伊方発電所3号炉の設置変更に関する 審査書の概要

平成27年7月

伊方発電所 3号炉の設置変更に関する 審査書の概要

基準地震動

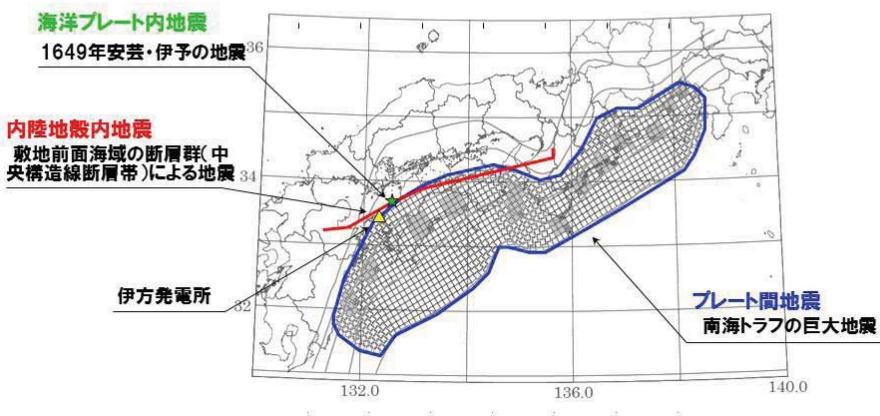
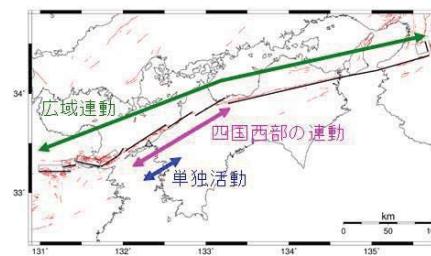
- 内陸地殻内地震の敷地前面海域の断層群(中央構造線断層帯)による地震について、事業者は申請当初、地震調査委員会の知見よりも断層長さの短いケースで評価していたため、審査において、より長い連動ケースを検討するよう指摘し、中央構造線断層帯と別府一万年山断層帯が連動する断層長さ約480kmを基本モデルとした評価に変更。また、部分破壊も考慮し、断層長さ約130km及び約54kmのケースについても評価。応答スペクトルに基づく評価により基準地震動Ss-1、断層モデルを用いた手法による評価でSs-1を上回る8波を基準地震動Ss-2-1～Ss-2-8に設定。
- 海洋プレート内地震としては1649年安芸・伊予の地震を考慮した想定スラブ内地震、プレート間地震としては南海トラフの巨大地震(M9.0)をもとにした評価の結果、基準地震動Ss-1を下回ることを確認。
- 震源を特定せず策定する地震動として、全サイト共通に適用するMw6.5未満の地震は北海道留萌支庁南部地震を考慮した地震動(Ss-3-1)を、地域性を考慮して適用するMw6.5以上の地震は鳥取県西部地震の震源近傍での観測記録に基づく地震動(Ss-3-2)を設定。

が想定されるが、最大規模を想定するとの観点から、480kmを基本震源モデルの長さとする。しかし、部分破壊も考慮することとし、130kmモデル、54kmモデルでも評価を行う。

基準地震動

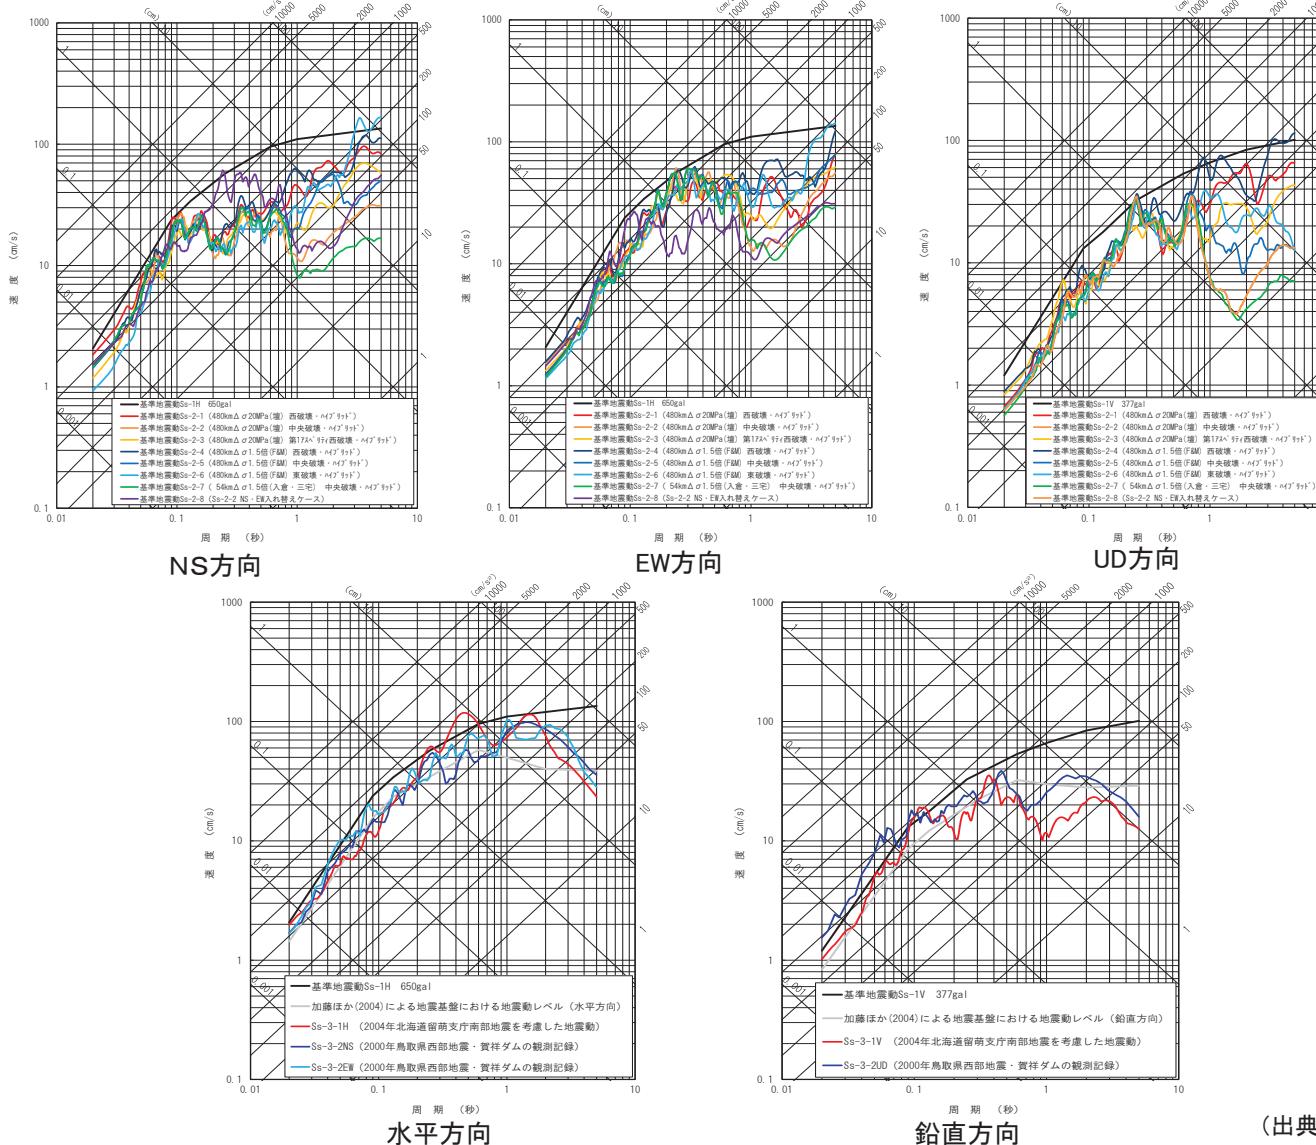
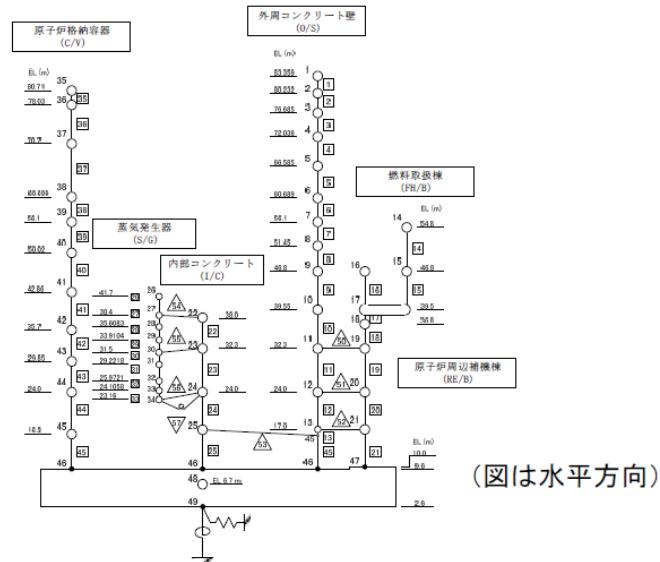
→11種類の基準地震動を設定。
申請当初の最大加速度570ガルから650ガルに引き上げ。

基準津波及び耐津波設計方針

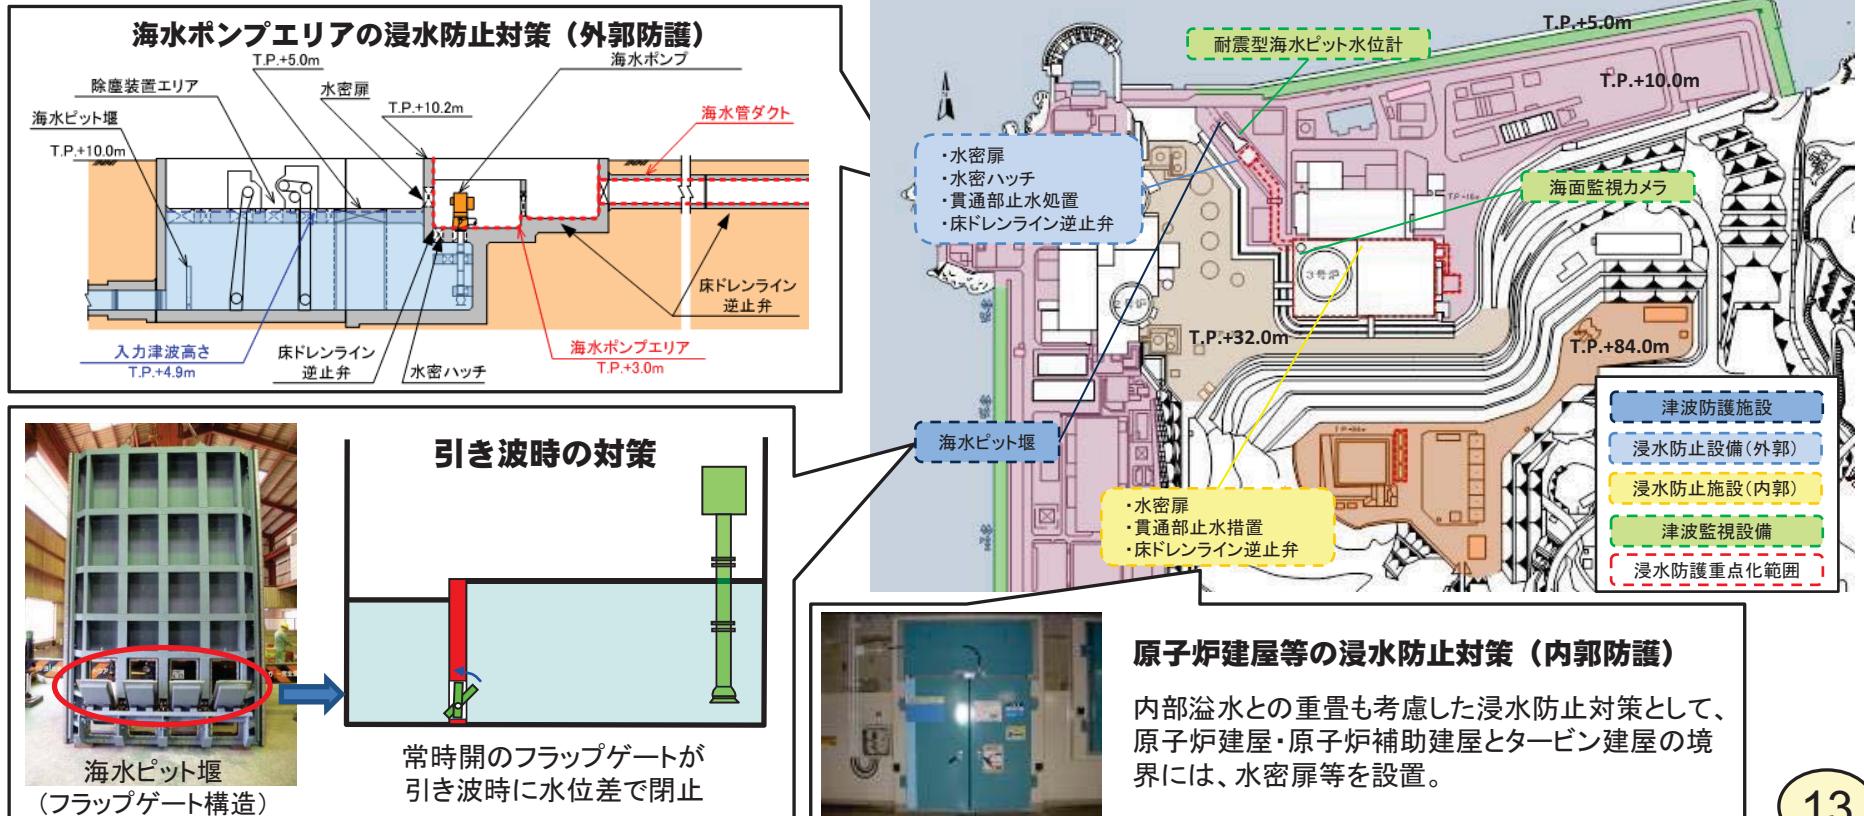
- 地震による津波の波源として、伊予セグメント、敷地前面海域の断層群及び別府－万年山断層帯の連動を考慮するとともに、別府湾沿岸部での痕跡高を再現している大分県モデルを基本とした。
- 上記の津波と伊予灘沿岸部の陸上地すべりによる津波との組合せを考慮して、基準津波を設定。
- 3号炉北側での入力津波高さ8.7mに対し、敷地高さが10m以上であり津波の遡上はない。取水路からの浸水（海水ピットポンプ室の入力津波高さ4.9m）を防止するため、海水ポンプエリアを約10mまで水密化。
- 引き波時の対策として海水ピット堰を設置し、海水ポンプによる取水性を確保。

原子炉を停止させる対策(止める) (原子炉停止機能喪失(ATWS)対策②)

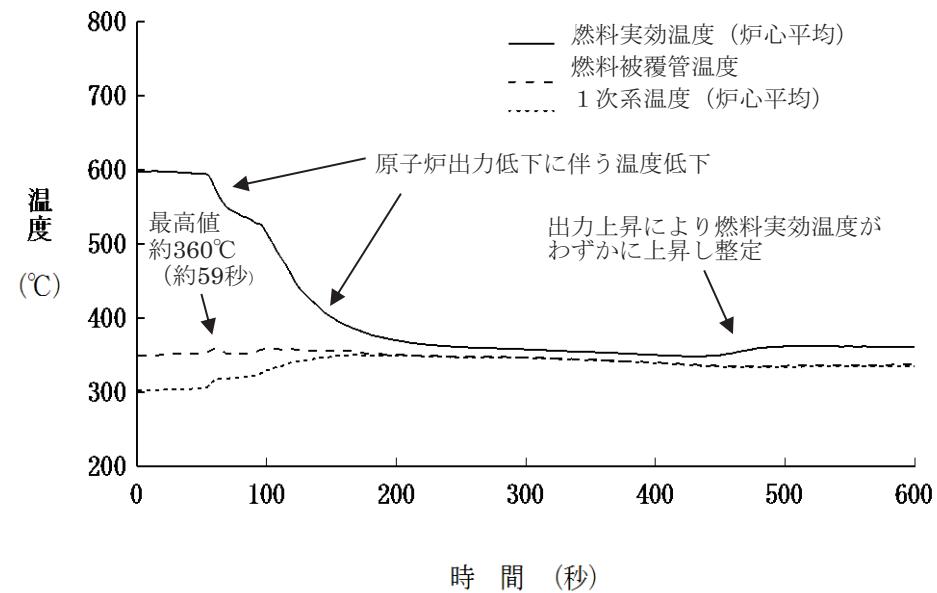
評価項目：燃料被覆管の温度が1200°C以下であること

申請者の解析結果について炉心損傷防止対策の評価項目を満足していること、当該対策及び復旧作業に必要な要員及び燃料等について計画が十分であることなどを確認。よって「原子炉停止機能喪失」に対する炉心損傷防止対策が有効なものであると判断。

炉心溶融後に格納容器破損を防ぐ対策(閉じ込める) (水素対策①)

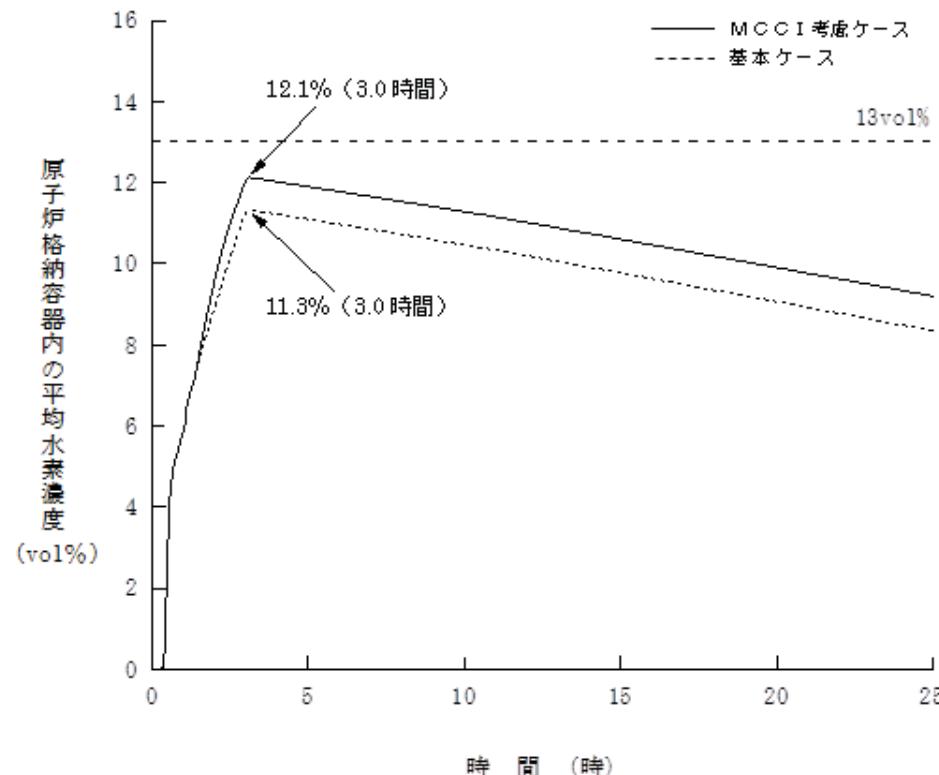
水素濃度の最大値は、炉心の75%のジルコニウムが反応した場合(規制要求)は約11.3%である。さらに、MCCIに伴い発生する水素の不確かさを考慮し、保守性を入れて評価した場合でも約12.1%(左図)であり、13%以下を満足した。

炉心溶融後に格納容器破損を防ぐ対策(閉じ込める) (水素対策②)

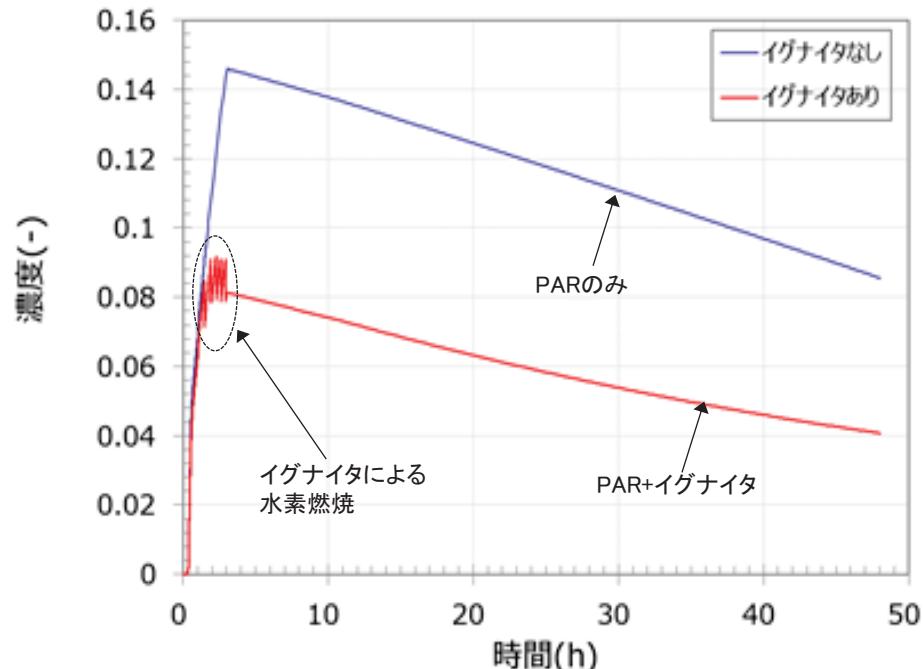
前頁の評価は、PARのみの評価結果であるが、実際には、これに加えてイグナイタの効果も期待できるため、申請者の評価は十分に保守的である。
(右下図、赤線)

【有効性評価】申請者の解析結果について、申請者が使用した解析コード、解析条件の不確かさを考慮しても、格納容器破損防止対策の評価項目を満足していること、対策及び復旧作業に必要な要員及び燃料等から、対策が有効なものと判断。また、イグナイタは、水素が頂部に成層化する可能性も考慮し、格納容器ドーム部頂部付近にも設置することを確認。

緊急時対策所の審査結果②

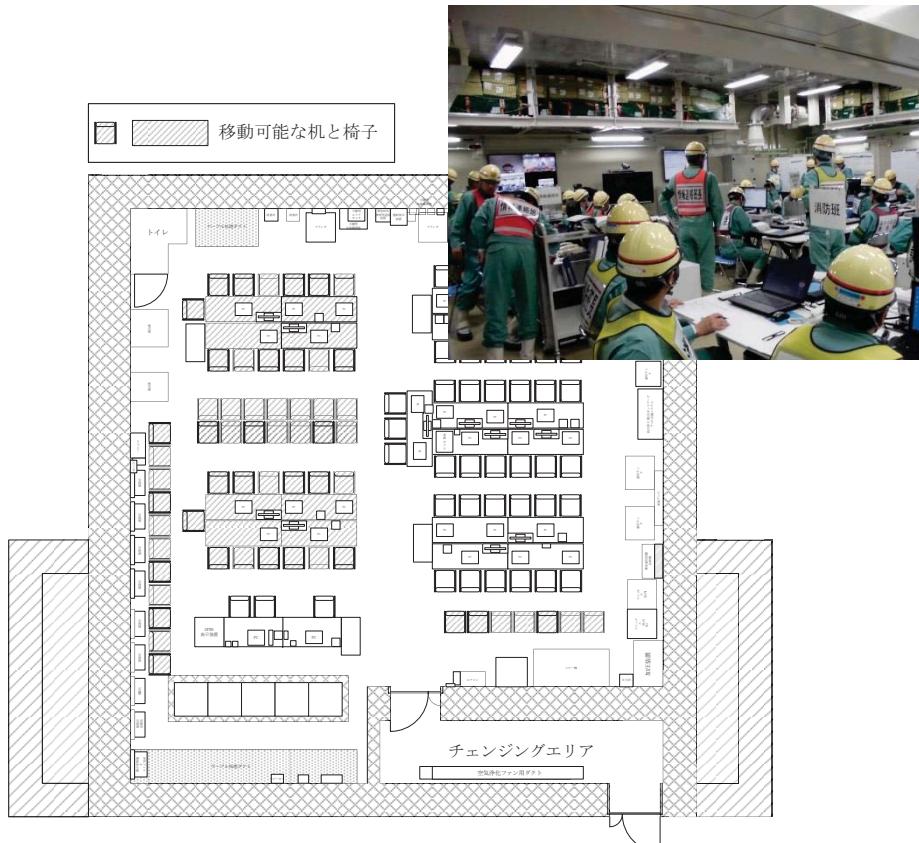
中央制御室と独立した建屋とする方針であること、また、事故状態の把握や判断、事故収束のための指揮、所外への通報連絡等の活動拠点として必要な機能や設備を備え、要員が活動できる施設を設置する方針であることを確認

3号炉中央制御室との共通要因(火災、内部溢水等)により同時に機能を損なうおそれがないよう、3号炉中央制御室のある原子炉補助建屋とは独立した建屋とし、3号炉心からは約170m離隔して設置

実効線量で約15mSv/ 7日間
